**「もんじゅ」の安全性にかかる要請
(中間とりまとめ) に対する回答(案)**

平成14年10月22日

核燃料サイクル開発機構

図1-5-3 2次冷却系統改造工事作業ステップ

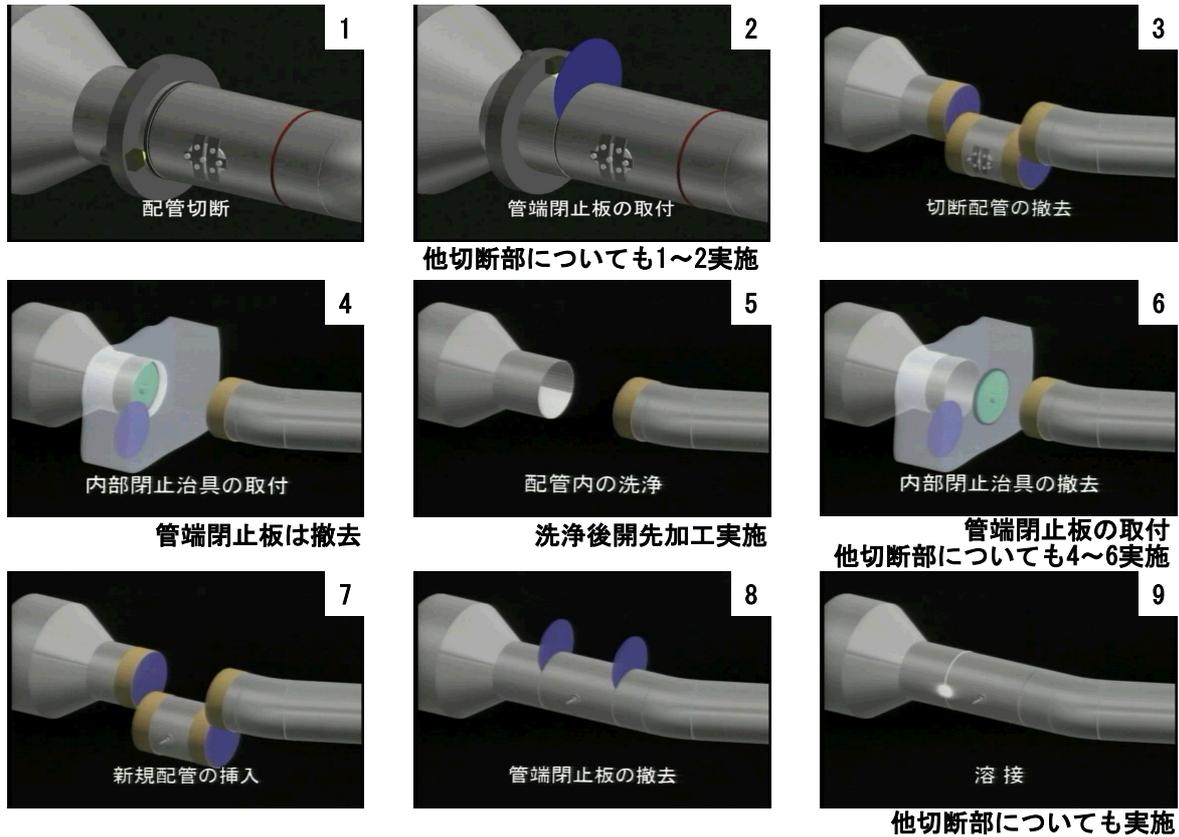
(1) もんじゅ事故について	
5) 常陽で発生した火災や海外炉での改造工事における教訓を適切に反映すること	
委員会への説明	<p>1) 「常陽」メンテナンス建家での火災の「もんじゅ」への反映として、ナトリウムを大気開放下で扱うときはナトリウムの「脱落を想定した対策*1」「散逸を想定した対策*2」「廃棄物への混入を想定した対策*3」などの安全対策を行う。【表 1-5-1、図 1-5-1】 【第 9 回委員会】</p> <p>*1：ナトリウムが脱落しても安全に回収ができるよう、金属製キャッチパンなどを作業場所の下部に設置する。</p> <p>*2：金属製キャッチパンに脱落したナトリウムは、金属製容器に回収する。また、ナトリウムが付着している可能性のある工具、作業服などは、水などで濡れたウエス類で拭き取る。</p> <p>*3：ナトリウムが付着している可能性のある工具、作業服などを拭き取ったウエス類は、全て金属製容器に保管してから処理する。また、作業に使用したゴム手袋など、ナトリウムが付着している可能性のある廃棄物は、全て金属製容器に保管してから処理する。</p>
委員会での審議を踏まえた説明	<p>1) 作業で脱落したナトリウムが可燃性廃棄物のカートンボックス（紙製）に混入した。</p> <div style="border: 1px solid black; padding: 5px; margin: 5px 0;"> <p>「常陽」では紙製のカートンボックスを使用しているが「もんじゅ」でも同じか 【第 9 回質疑】</p> </div> <p>2) 「もんじゅ」では紙製の箱は使用しておらず、ナトリウム取扱作業での廃棄物は金属製バットにしばらく置き、危険性が無いことを確認後ドラム缶に詰めている。 【第 9 回質疑】</p> <p>3) ナトリウムを大気開放下で扱うときはナトリウムの「脱落を想定した対策」「散逸を想定した対策」「廃棄物への混入を想定した対策」などの安全対策を行うこととし、これらを事業所規則として徹底する。【図 1-5-2】</p> <p>4) ナトリウムバウンダリーの開放を伴う改造工事については、フェニックス（フランス）及び常陽の経験を参考にし、大気隔離治具を用いてナトリウム系統内への空気混入を防止する工法を採用する。【図 1-5-3】</p>

図2-1-1 2次冷却材漏えい時の床ライナ温度及び床ライナ減肉量の解析 (漏えい率をパラメータにした影響評価)

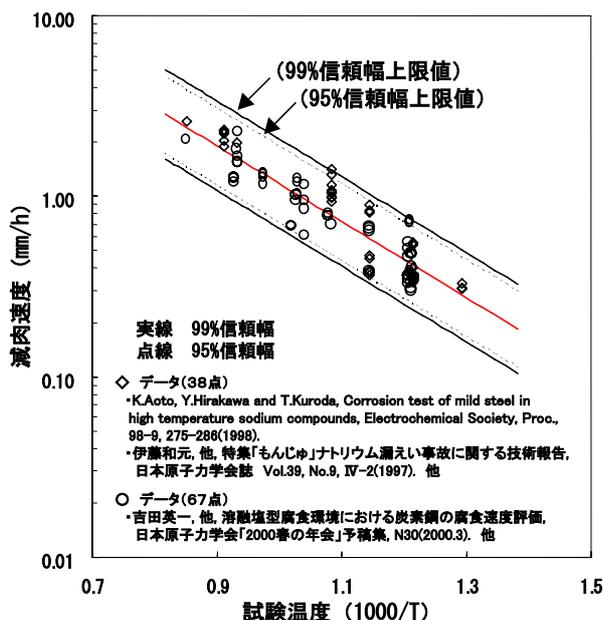
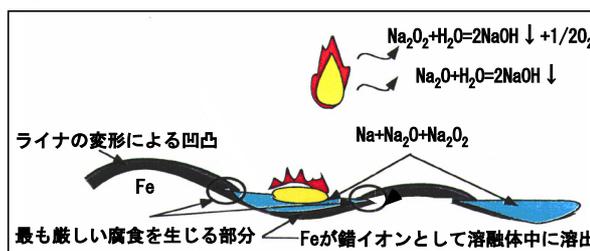
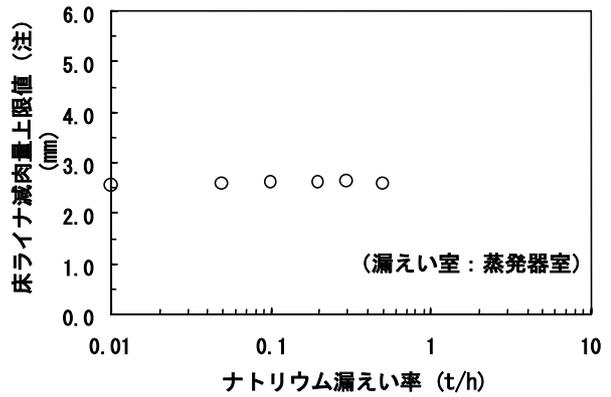
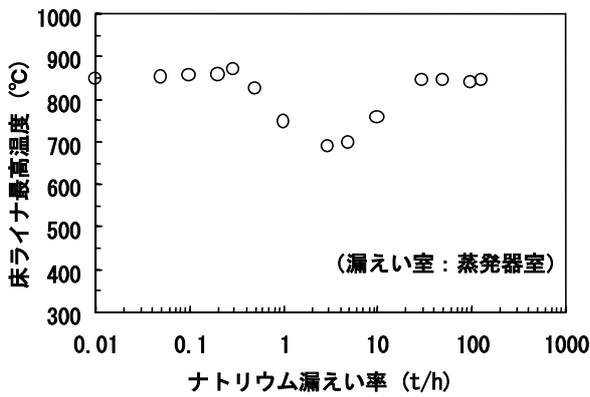
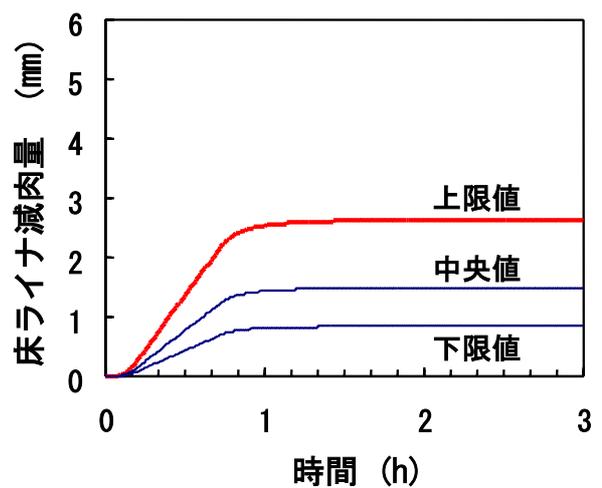
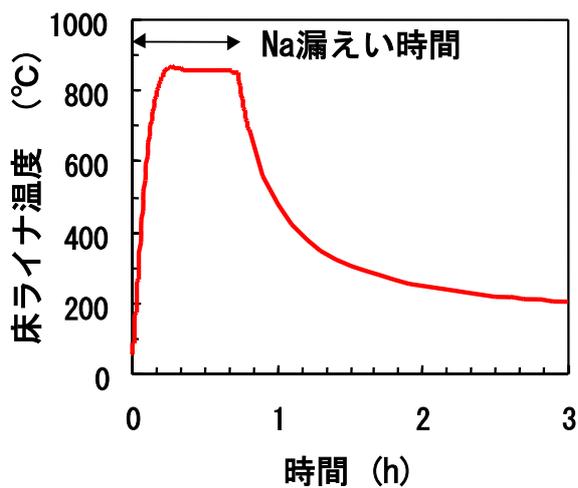
(2) ナトリウム漏えい対策について	
1) ナトリウム漏えい燃焼に伴う床ライナの腐食評価については、事故後の知見を十分踏まえて厳しく評価すること（事故時と実験との関係、腐食量評価における温度・漏えい時間・漏えい率との関係やコンクリートからの水分放出の影響、窒素注入による効果、腐食形態の考え方等）	
委員会への説明	<p>1) ナトリウム漏えい率をパラメータとして床ライナ温度を保守的に評価する解析結果に基づき、腐食速度が最も厳しい溶融塩型腐食を仮定して床ライナの減肉量を評価した。その結果、床ライナの最高温度は約 870 、最大減肉量は約 2.6 mm と評価された。【第 3 回委員会】、【第 4 回委員会】</p> <p style="text-align: right;">【図 2-1-1～図 2-1-4、表 2-1-1】</p>
委員会での審議を踏まえた説明	<div style="border: 1px solid black; padding: 5px; margin-bottom: 10px;"> <p>現実にこの前事故が起こった時のデータと、実験結果のデータとの一致性はあったか。 【第 3 回質疑】</p> </div> <p>1) 事故のときの床ライナは最大 1.5 mm 薄くなっていたが、実験結果による評価方法では 6 mm を超えると評価されることから、非常に過大な評価をしていると言える。 【第 3 回質疑】</p> <div style="border: 1px solid black; padding: 5px; margin-bottom: 10px;"> <p>均一型でなく、腐食が局在化する問題が重要である。 【第 3 回質疑】</p> </div> <p>2) 原因究明の過程で選択腐食、孔食についても検討したが、今回の腐食は全面腐食という腐食形態をとることから、選択腐食、孔食までは考えなくてよいと考えている。 【第 3 回質疑】</p> <p>3) ナトリウム燃焼解析とライナの腐食の評価についてまとめた公開報告書を、ナトリウム漏えい対策の設置変更許可申請書の参考文献とした。</p>

図2-3-1 2次系ドレン設備の改造

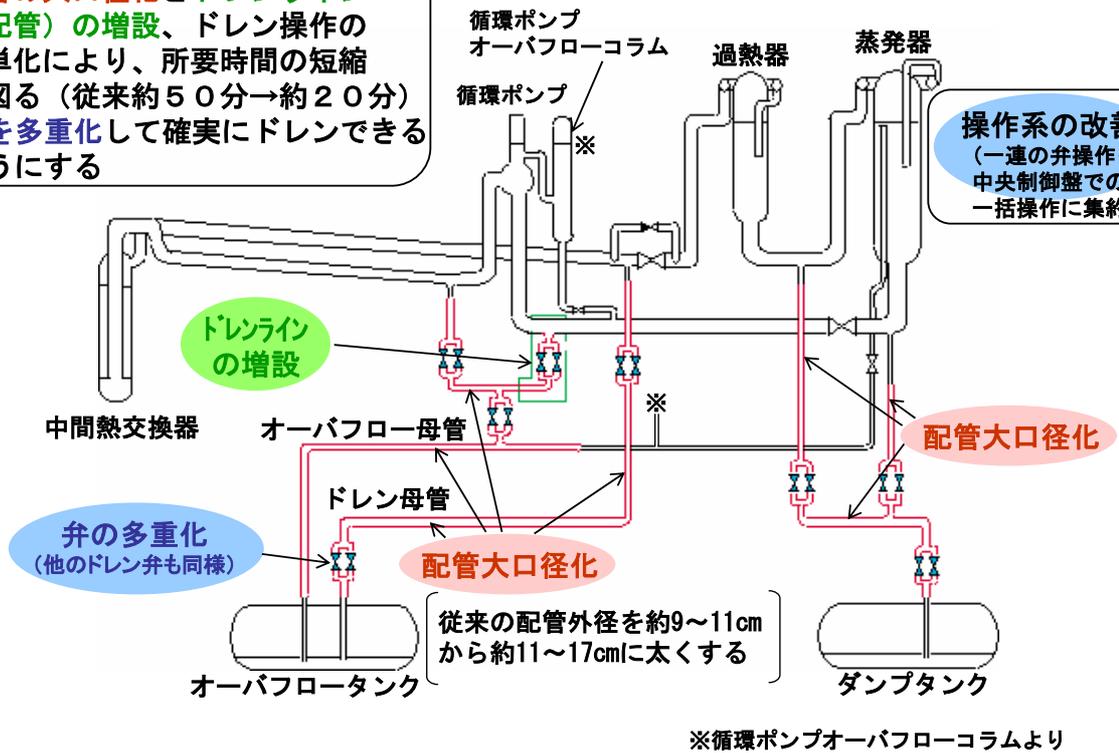
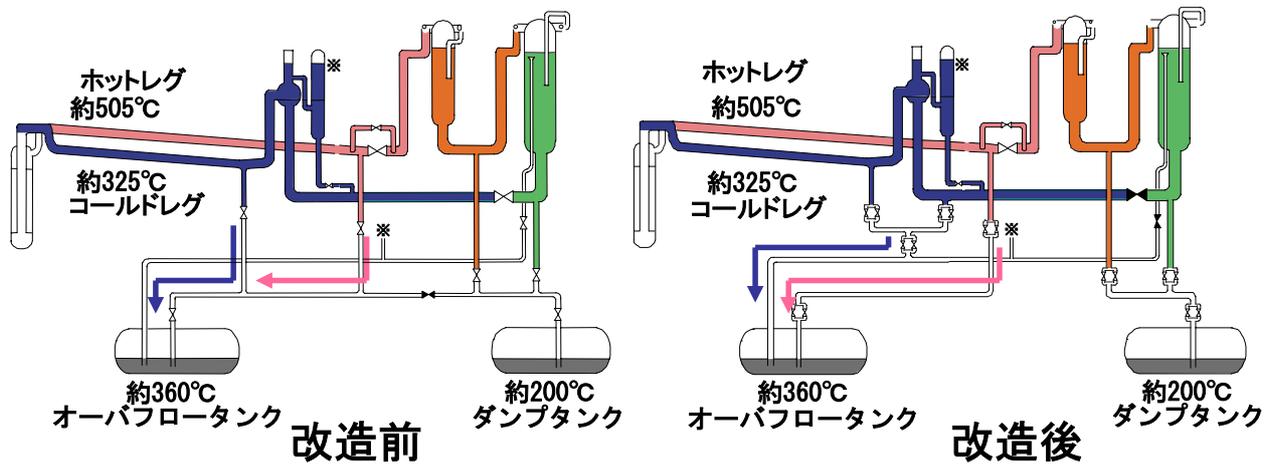
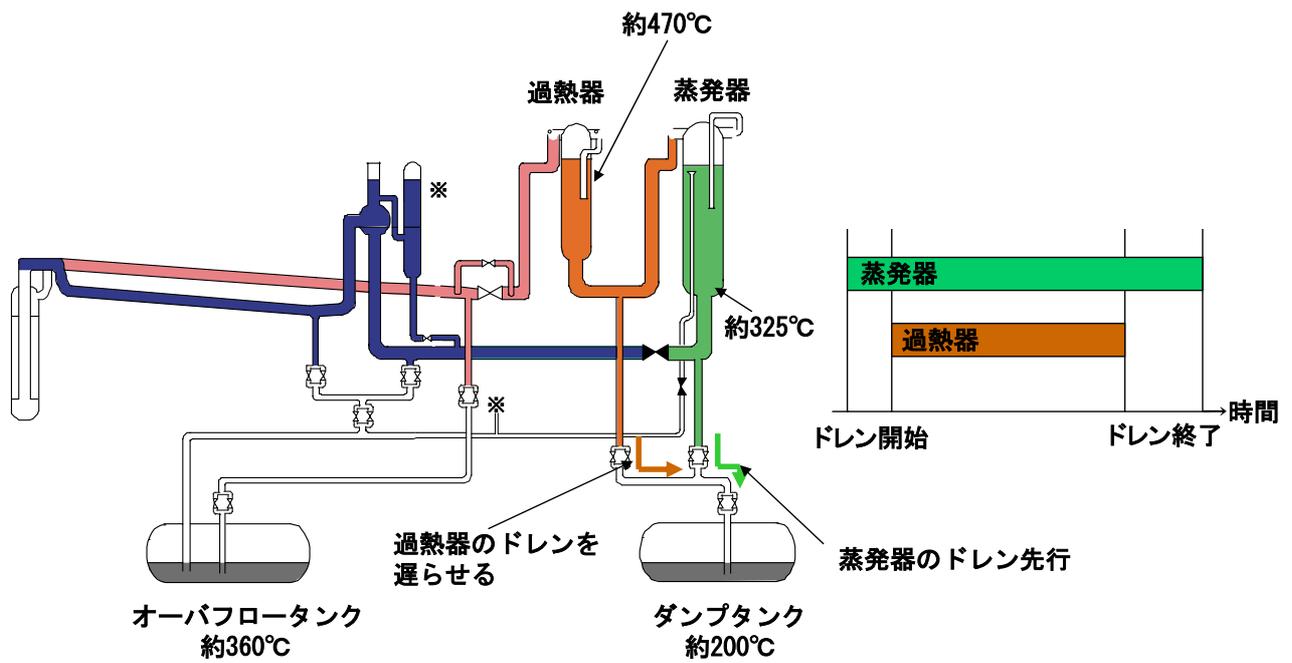
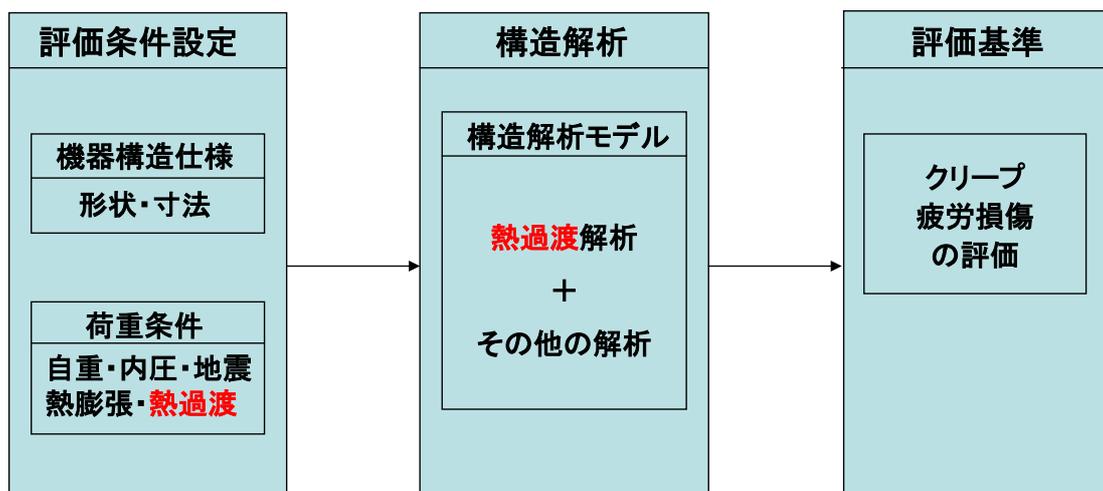
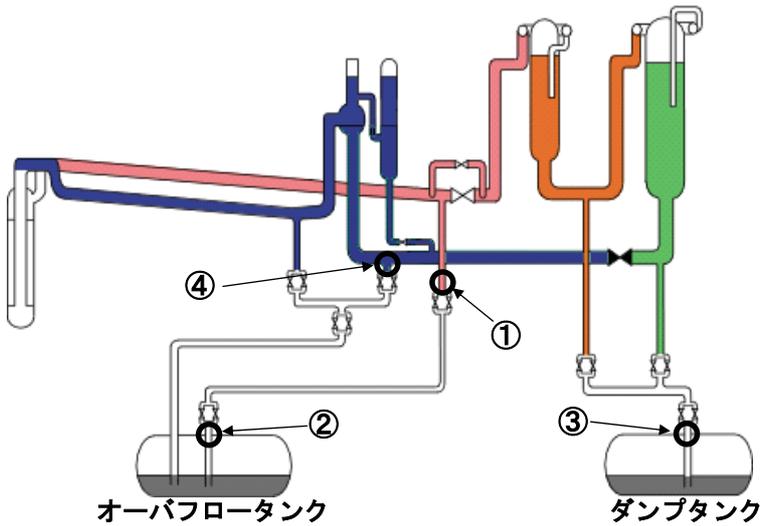
(2) ナトリウムの漏えい対策について	
3) 緊急ドレンに伴うタンク等の健全性評価（熱衝撃）を確実に行うこと	
委員会への説明	1) ナトリウム漏えい対策設備の改善の中で、ナトリウムが漏えいした時には、原子炉を停止し、直ちに漏えいループのナトリウムを抜き取るよう設備改善を行う。
委員会での審議を踏まえた説明	<div style="border: 1px solid black; padding: 10px; margin: 10px 0;"> <p>ダンプタンクには熱いナトリウムがドレンされ、またオーバーフロータンクにはホットレグとコールドレグのナトリウムが同時に入るように読み取れるが、タンクの熱衝撃はどうか。</p> <p style="text-align: right;">【第2回質疑】</p> </div>
	<p>1) 以前はなるべく熱衝撃を与えたくないという考え方であったが、その後解析評価して、熱衝撃に対する構造健全性に問題はないことを確認した。</p> <p style="text-align: right;">【第2回質疑】</p> <p>2) 緊急ドレン時の熱衝撃を低減する対策として、高温のホットレグ配管のナトリウムと低温のコールドレグ配管のナトリウムを別々の配管を用いてドレンして大きな温度変化が加わらないようにする等設計上の配慮を行い、配管やタンクノズル等への影響を低減した。その上で熱過渡条件を設定して構造健全性評価を行い、タンクノズル等の健全性に問題がないことを確認した。</p> <p style="text-align: right;">【図 2-3-1～図 2-3-5】</p>
今後の対応	これらの評価結果を踏まえ、ナトリウム漏えい時のドレン運用に反映する

図3-1-1 温度計改良の考え方

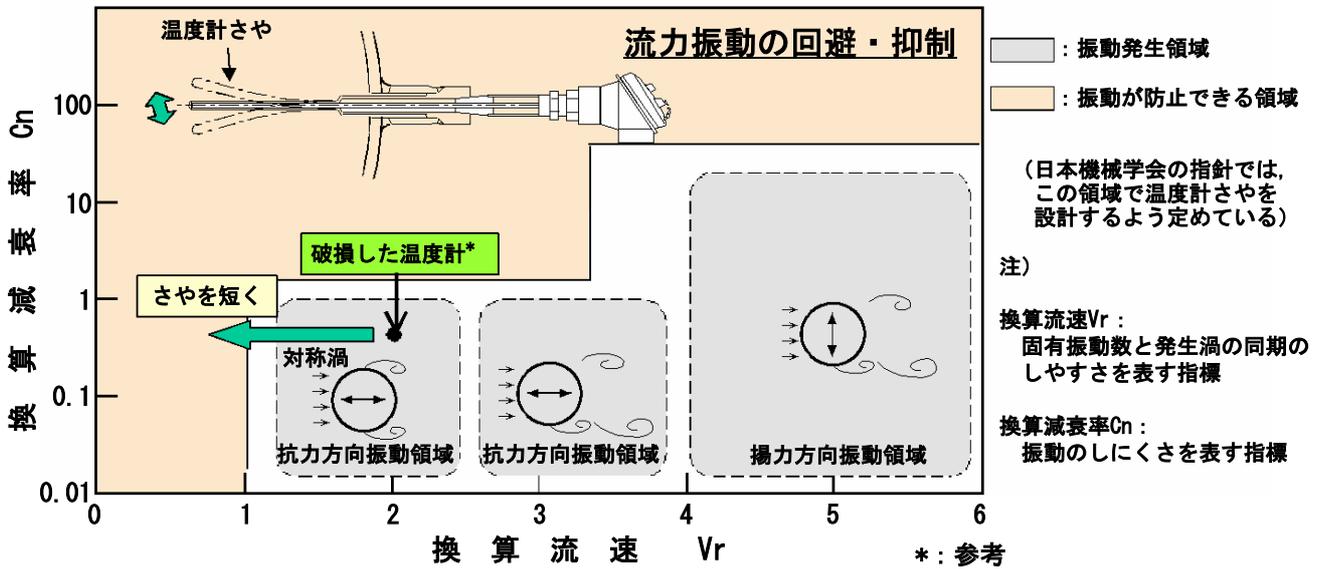
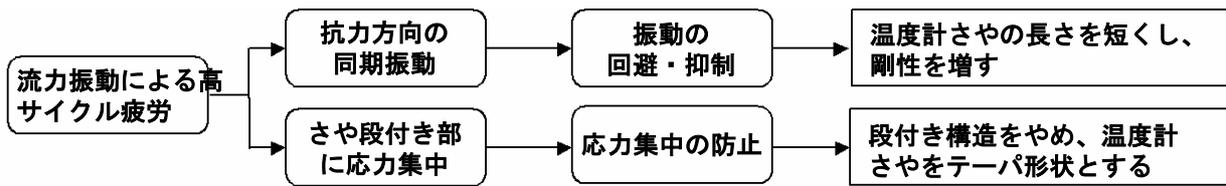
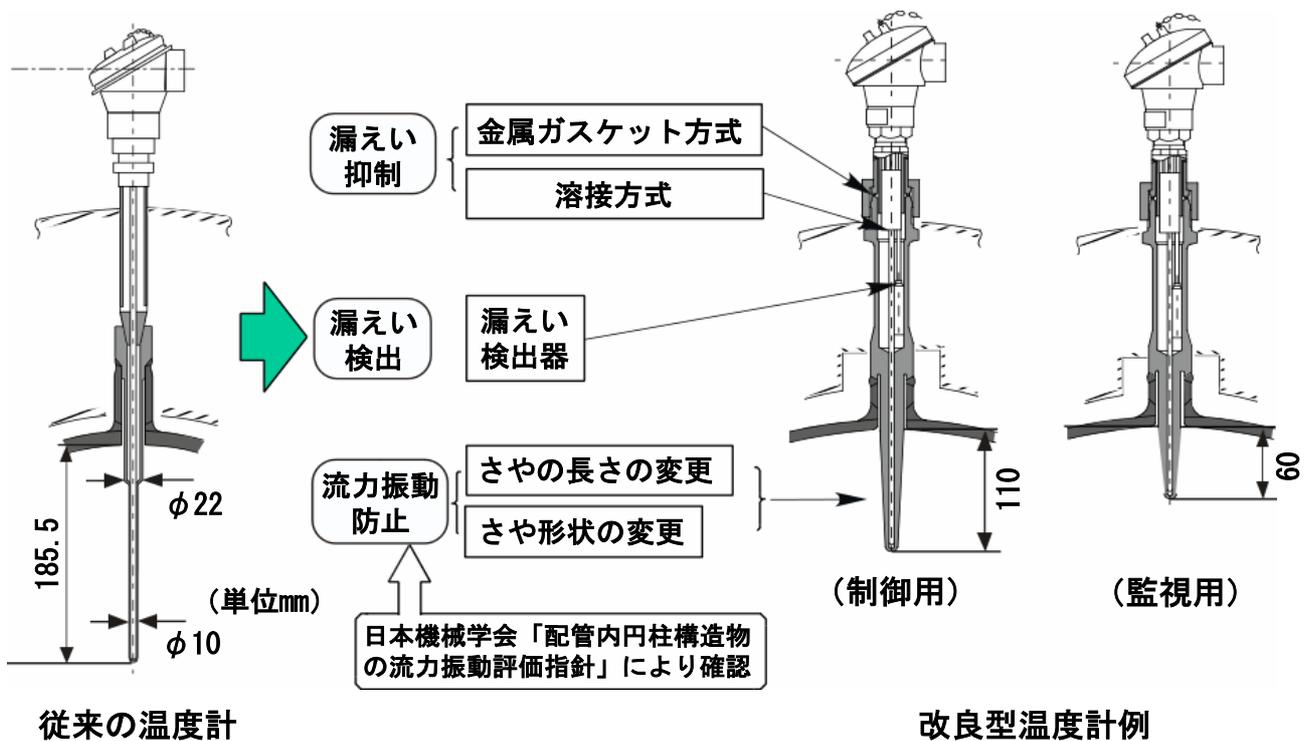
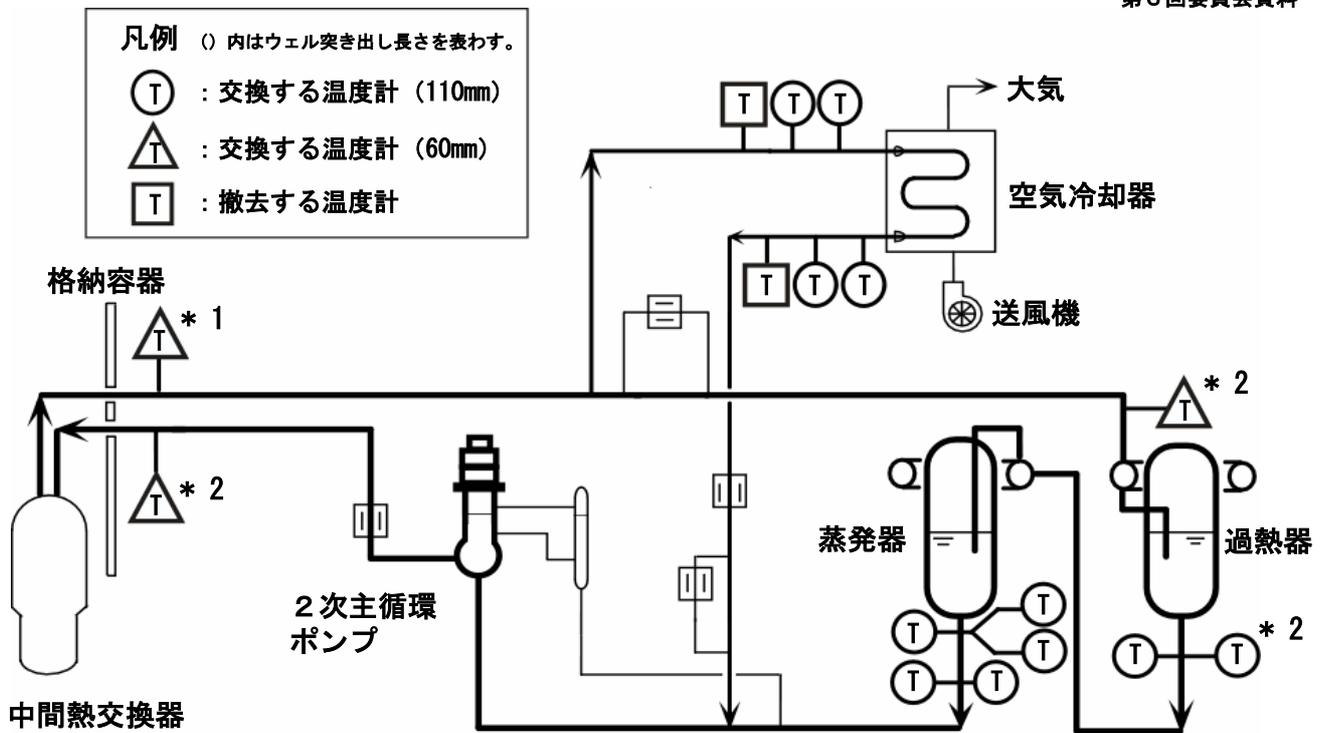
(3) 温度計の破損と交換について	
1) 新しく採用する温度計は流力振動評価を確実に行うこと	
委員会への説明	<p>1) 温度計は、日本機会学会が定めた「配管内円柱状構造物の流力振動評価指針」に基づき、温度計さやの突き出し長さを短くし、剛性を増すなど、同期振動を回避、抑制することで流力振動を防止するとともに、さやをテーパ状とすることにより応力が集中しない形状に改良する。</p> <p>【図 3-1-1～図 3-1-3】</p> <p style="text-align: right;">【第 3 回委員会】</p>
委員会での審議を踏まえた説明	<p>1) 水流動試験でも温度計は振動しないことを確認している。【第 4 回質疑】</p> <p>2) 改良温度計については、設計及び工事の方法の変更認可申請を行い、日本機会学会が定めた「配管内円柱状構造物の流力振動評価指針」に基づいて行った流力振動に対する健全性評価等について審査され、平成 14 年 6 月 28 日に経済産業大臣から認可を受領した。</p>

図3-2-1 超音波温度計の原理

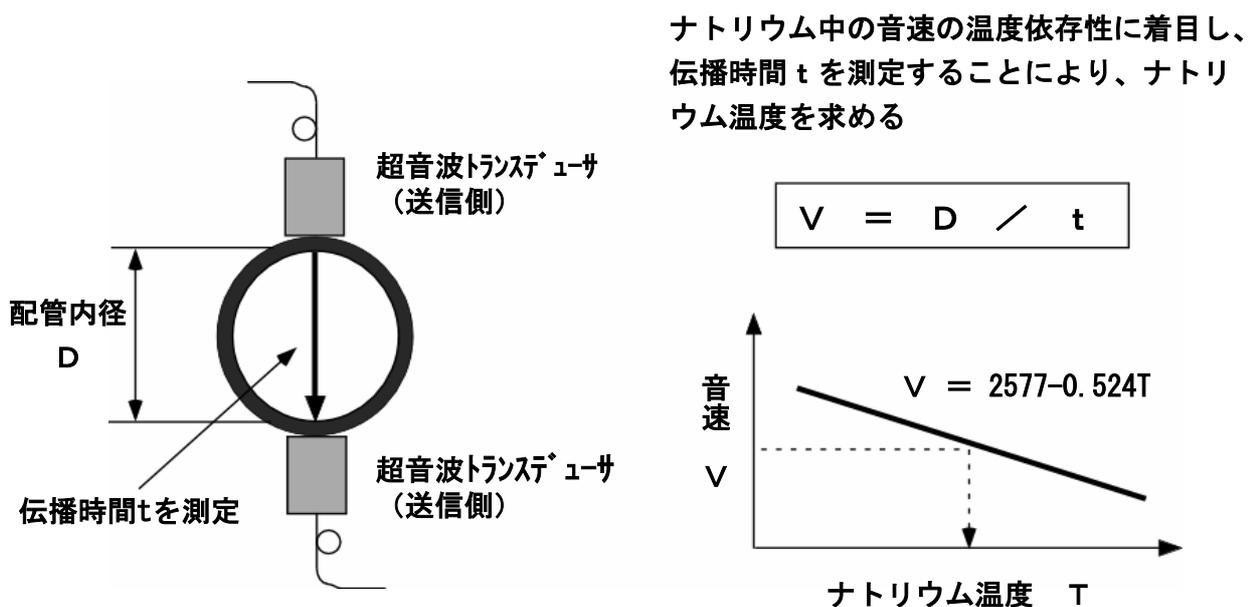
(3) 温度計の破損と交換について	
2) 新方式の温度計開発にも努力すること	
委員会への説明	<p>1) 2次主冷却系温度計の改良とは別に、配管外からナトリウム温度を計測できる超音波温度計を開発し、「もんじゅ」への適用性検討を行っている。</p> <p style="text-align: right;">【図 3-2-1】 【第 3 回委員会】</p>
委員会での審議を踏まえた説明	<div style="border: 1px solid black; padding: 5px; margin-bottom: 10px;"> <p>超音波温度計は、現在どの位の精度がえられているか 【第 3 回質疑】</p> </div> <p>1) 従来使っている温度計との比較でみると、わずかな誤差で測れているという実験結果が得られている。 【第 3 回質疑】</p> <p>2) 超音波温度計は、ナトリウム中の音速が温度により変化することを利用して温度計測を行うものであり、「もんじゅ」の2次主冷却系ナトリウム漏えい事故の議論を踏まえ配管内への挿入を必要としない温度計として開発を行った。超音波温度計の有効性については、茨城県大洗工学センターにあるナトリウム試験ループを用いて試験を実施し、熱電対を用いた温度計と同等の計測精度と温度応答性を有することを確認した。</p>
今後の対応	<p>「もんじゅ」の2次主冷却系配管に試験的に超音波温度計を設置し、実機への適用性を確認していく。</p>
